NOTE TECHNIQUE

Nº 89-D

D S 21 (DX - DJ) - D S 19 a (DY - DL)

Amélioration du crabotage de la 3ème

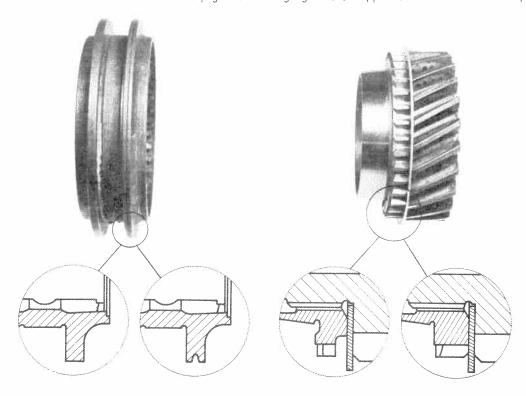
Depuis le 5 Septembre 1966, le synchroniseur de 3ème – 4ème, ainsi que le pignon fou de 3ème sont modifiés : la forme des dents des crabots de ces deux pièces est modifiée.

- 1º) Le synchroniseur possède une gorge sur la collerette côté 3ème.
- 2º) Les dents de crabot du pignon fou de 3ème sont plus longues que sur les anciennes pièces; sur les anciennes pièces une gorge subsistait entre les dents de crabot et la rondelle placée entre le crabot et les dents du pignon. Cette gorge a été supprimée sur les nouvelles pièces.

Le nouveau synchroniseur DX. 335-06 a et le nouveau pignon fou de 3ème DX. 333-8 b doivent nécessairement être montés ensembles. Il n'est pas possible de monter l'une des nouvelles pièces avec l'une des anciennes.

Jusqu'à épuisement des stocks, il est possible de monter les anciennes pièces sur les véhicules à commande hydraulique des vitesses.

Les nouvelles pièces devront être utilisées pour les véhicules à commande mécanique des vitesses.
